# 女川原子力発電所2号炉 地盤(敷地の地形, 地質・地質構造)について (審査会合からの変更内容)

令和元年7月26日  
東北電力株式会社

## 第474回審査会合(H29.6.9)からの変更内容

## 2. 1 敷地の調査【2号炉の耐震重要施設及び常設重大事故等対処施設】【変更後】

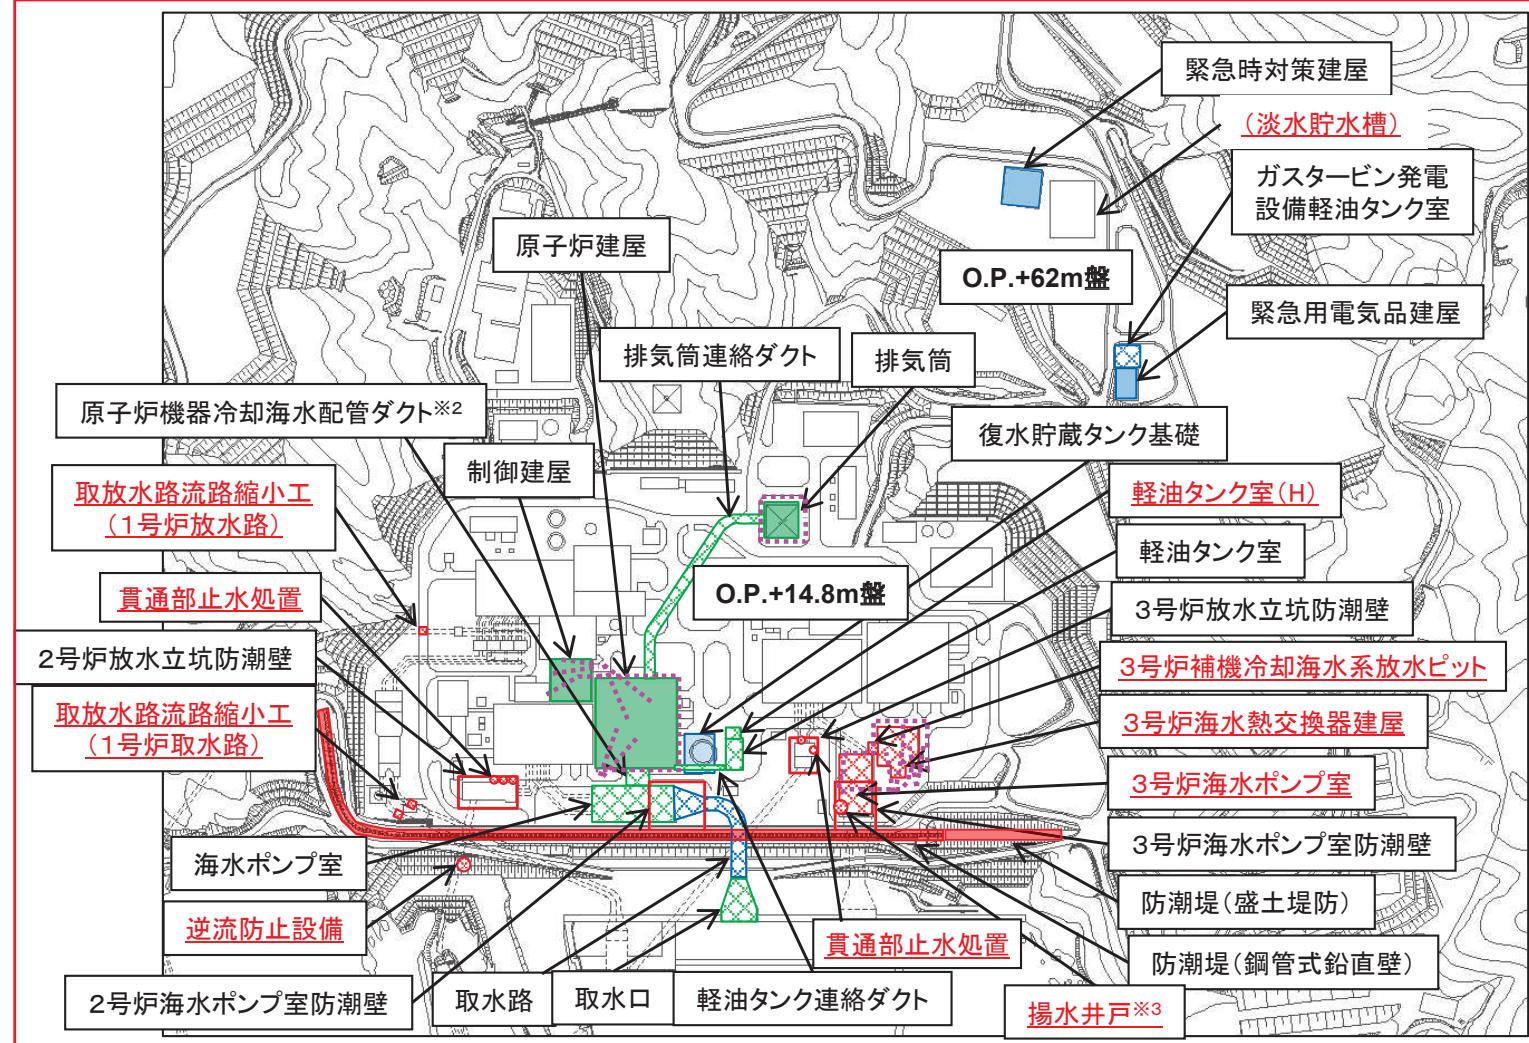
- ▶ 3号炉海水ポンプ室、3号炉海水熱交換器建屋、取放水路流路縮小工、逆流防止設備、揚水井戸\*3、貫通部止水処置、3号炉補機冷却海水系放水ピットを耐震重要施設に追加。:赤字にて記載
- ▶ 軽油タンク室(H)を耐震重要施設及び常設重大事故等対処施設に追加:赤字にて記載
- ▶ 地下水位低下設備\*4を追加
- ▶ 取水口は貯留堰を含むことから、耐震重要施設及び常設重大事故等対処施設に変更。
- ▶ 淡水貯水槽を常設重大事故等対処施設から除外。

- ▶ 本評価の対象となる耐震重要施設及び常設重大事故等対処施設は、原子炉建屋が設置されるO.P.\*1+14.8m盤と、緊急時対策建屋が設置されるO.P.+62m盤に配置されている。

## 3. 2 2号炉の耐震重要施設及び常設重大事故等対処施設と断層の位置関係【変更前】

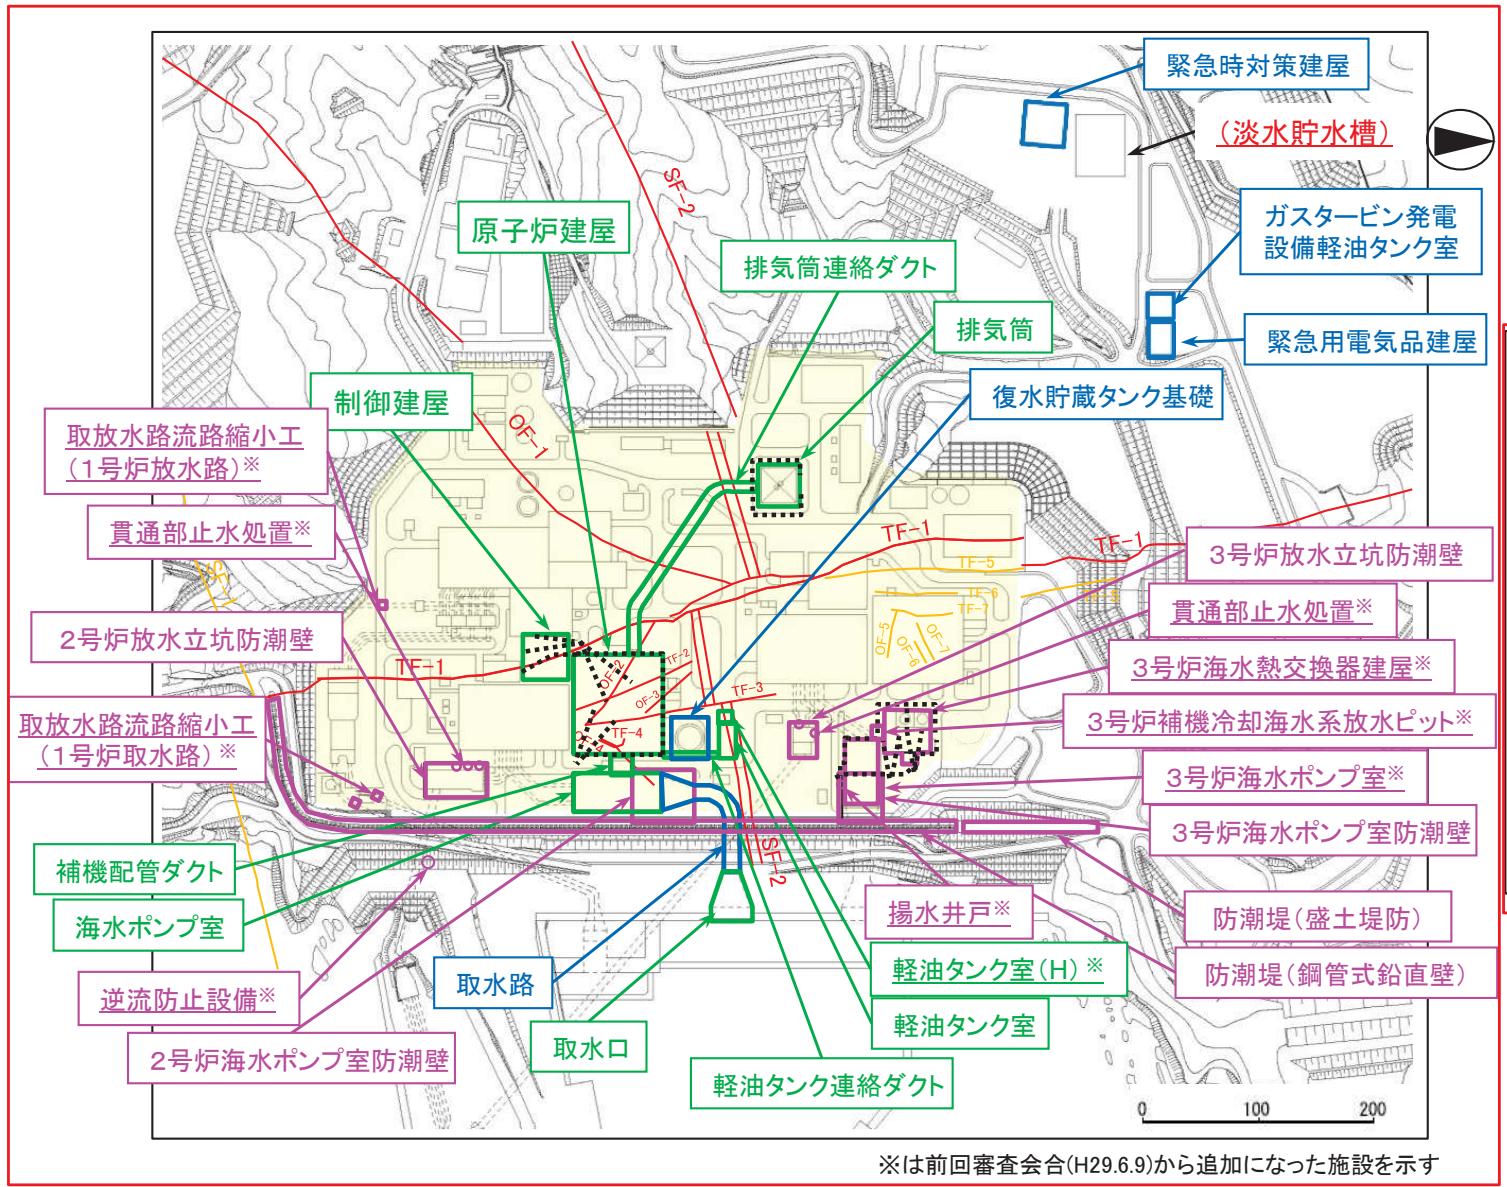
- 3号炉海水ポンプ室、3号炉海水熱交換器建屋、取放水路流路縮小工、逆流防止設備、揚水井戸、貫通部止水処置、3号炉補機冷却海水系放水ピットを耐震重要施設に追加。地下水位低下設備を追加。
- 軽油タンク室(H)を耐震重要施設及び常設重大事故等対処施設に追加。
- 淡水貯水槽を常設重大事故等対処施設から除外。

- 耐震重要施設及び常設重大事故等対処施設の直下には、SF-2断層、OF-1～4断層及びTF-1～4断層がある。
- なお、SF-1断層、OF-5～7断層及びTF-5～7断層は、耐震重要施設及び常設重大事故等対処施設の直下に対応しない。

#### 3. 2 敷地の断層分布【地質水平断面図(O.P.約-14m)】【新規】

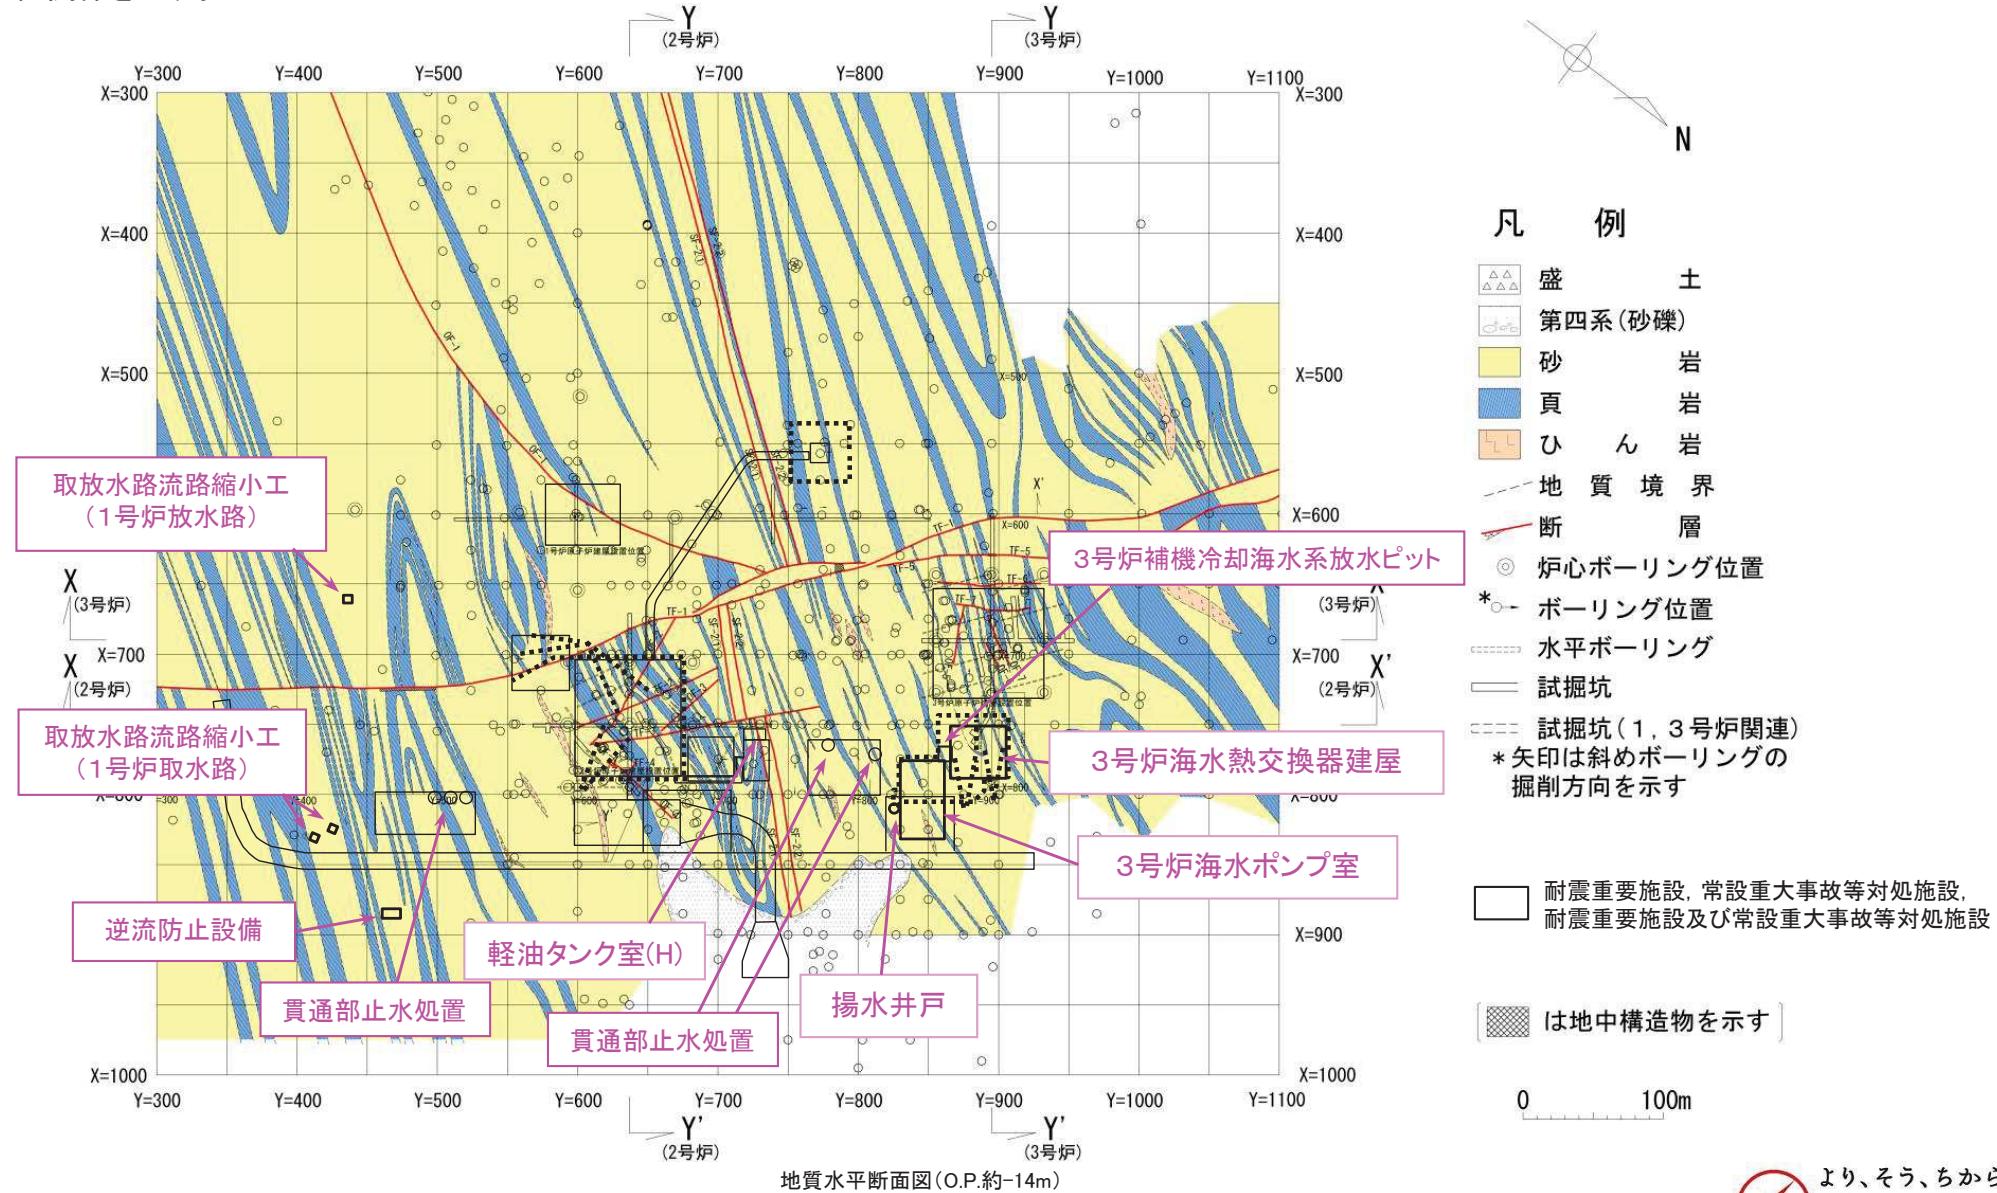
- ▶ 第474回審査会合(H29.6.9)から追加になった耐震重要施設(3号炉海水ポンプ室, 3号炉海水熱交換器建屋, 取放水路流路縮小工, 逆流防止設備, 揚水井戸, 貫通部止水処置, 3号炉補機冷却海水系放水ピット), 耐震重要施設及び常設重大事故等対処施設(軽油タンク室(H))及び地下水位低下設備と断層の位置関係を示す。

#### 3. 2 敷地の断層分布【3号炉断面図】【新規】

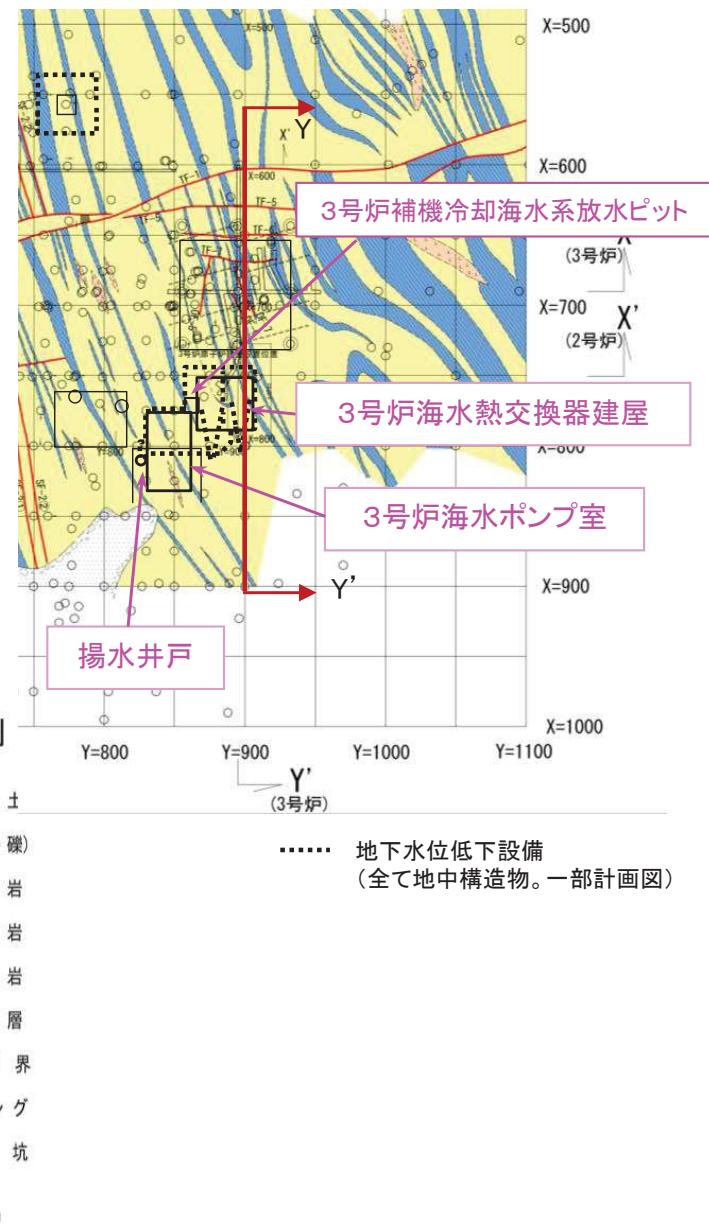
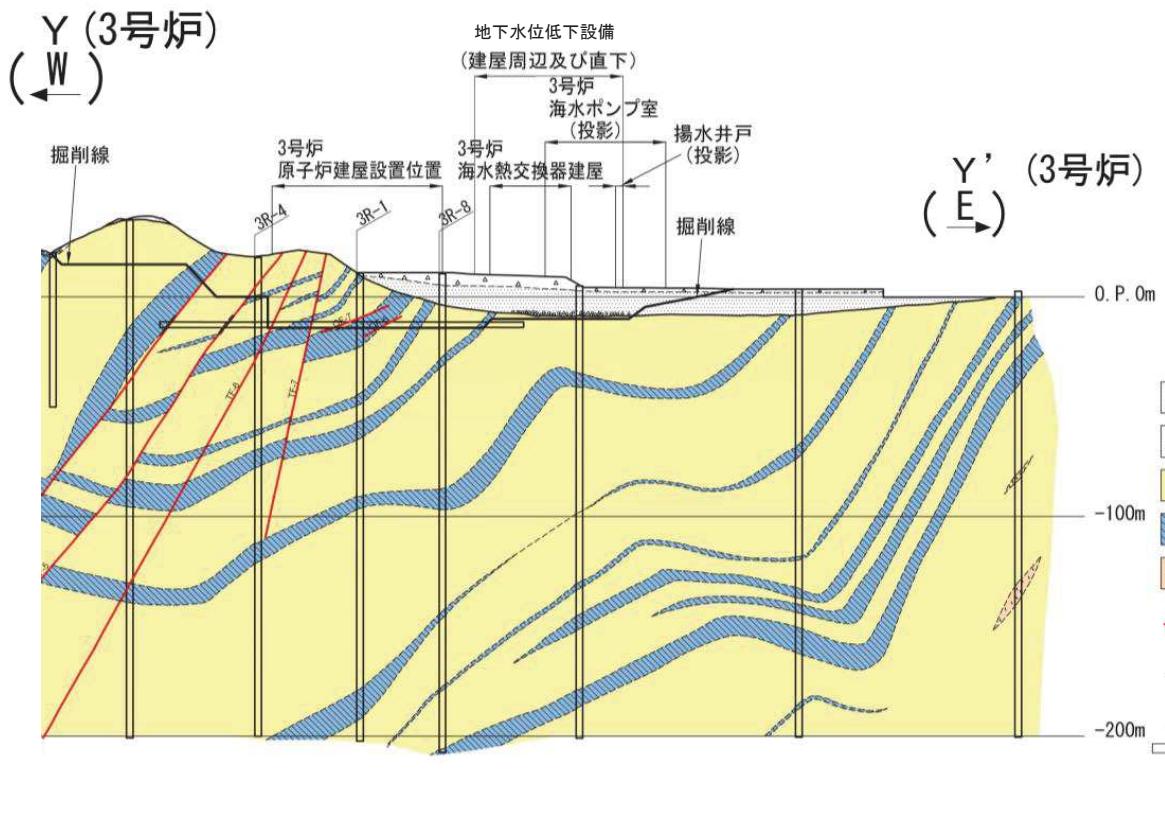
- 3号炉原子炉建屋Y断面を以下に示す。
- 3号炉海水ポンプ室、3号炉海水熱交換器建屋、揚水井戸の直下には、比較的破碎幅があり、連続性のある主要な断層は存在しない。
- 地下水位低下設備の直下には、比較的破碎幅があり、連続性のある主要な断層は存在しない。

3号原子炉建屋掘削底盤スケッチ

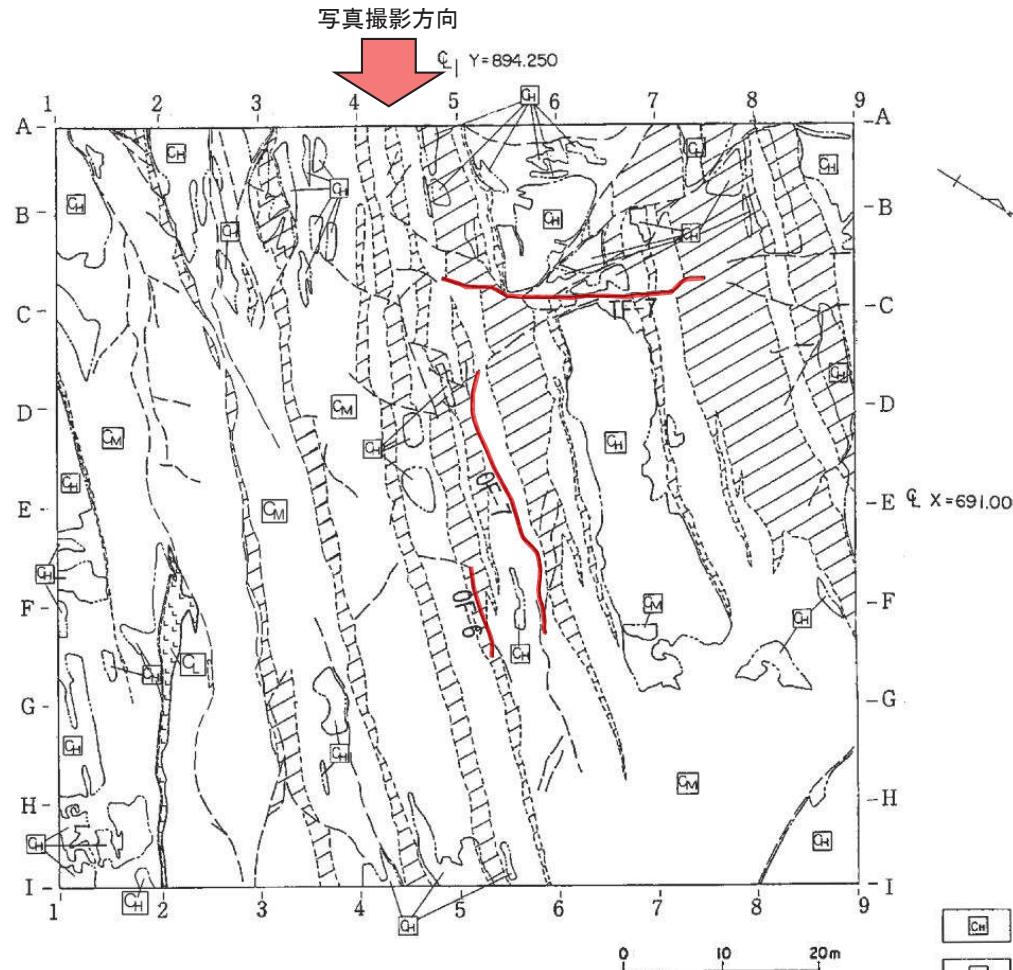
- 3号炉原子炉建屋掘削底盤で確認された主要な断層のうち、OF-6断層、OF-7断層及びTF-7断層は、掘削底盤範囲内で消滅しており、建屋の北東に位置する海水熱交換器建屋の方向へ延長する断層は認められない。
- なお、OF-5断層は、3号炉原子炉建屋掘削底盤において確認されないことから、O.P.-14m以深には連続しないと考えられる。

3号炉海水ポンプ室 底盤スケッチ

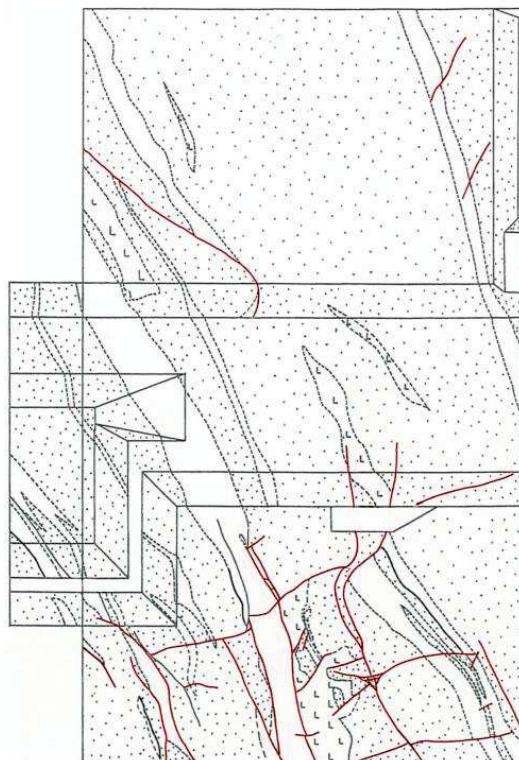
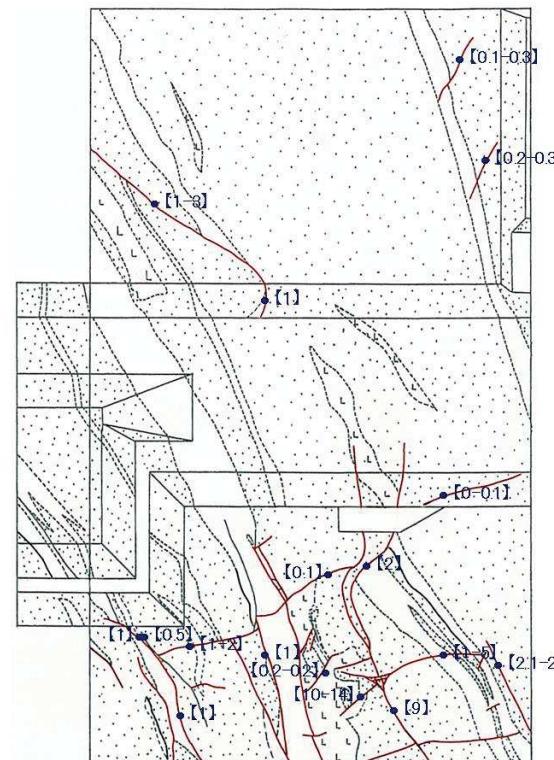
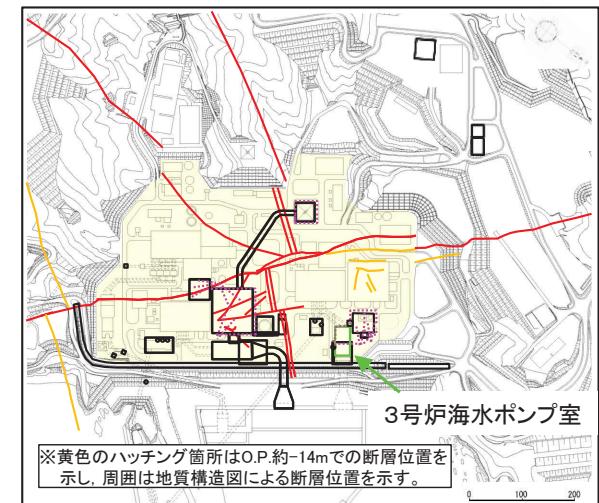
- 3号炉海水ポンプ室底盤には、顕著な変位量を有し比較的破碎幅があり、連続性のある断層は分布していないことを確認している。
- なお、小断層が認められるが、連続性に乏しく、変位量が小さいことを確認している。
- 褶曲構造が形成される過程で生じたフレキシュラル・スリップと考えられる、層理面と平行なシームが一部に認められる。
- 一方、南西側の断層分布状況からは、施設の南西側に隣接する3号炉補機冷却海水系放水ピット位置に延長する断層は認められない。

3号炉海水ポンプ室 底盤に分布する小断層のタイプ別区分

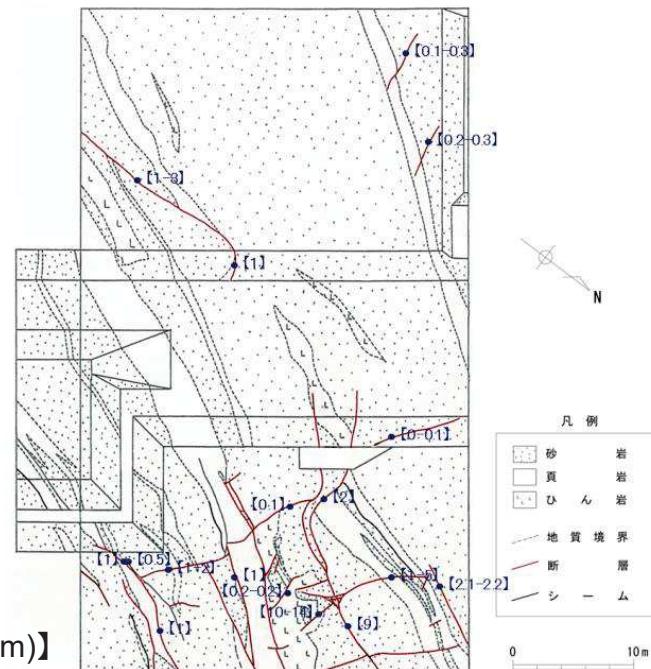
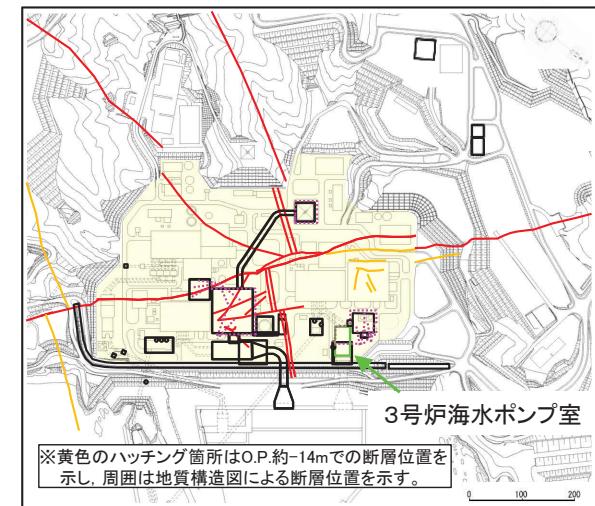
- 3号炉海水ポンプ室底盤に認められる断層については、破碎幅が一部で局所的に10数cmの箇所があるものの、ほとんどの箇所で1cm未満～数cmと小さく、また変位量が小さいこと、あるいは非常に短いことから、小断層としている。
- 3号炉海水ポンプ室底盤に認められる小断層は、原子炉建屋付近に分布する断層と同様に、地層あるいはシームの走向に対する方向性からタイプ別に分類される。
- これらの小断層及びシームは、全体として見れば互いに切り切られの関係にあることから、大局的にはほぼ同じ時期に形成されたと考えられる。
- また、斜交断層(OF系)からフレキシュラルスリップに伴う層面すべり断層(シーム)に近い走向断層(SF系)に連続的に移行(移化)している断層もあることから、ほぼ同時に一連で形成されたと考えられる。
- ⇒ 小断層、シームに近いSF系の小断層及びシームは、大局的には褶曲構造が形成される過程でほぼ同じ時期に形成されたものと考えられる。
- OF系等の小断層及びシームの形成は、地質構造発達史及び熱史の検討においては、ステージ1の褶曲構造形成に伴う古いイベントとして位置づけられる。
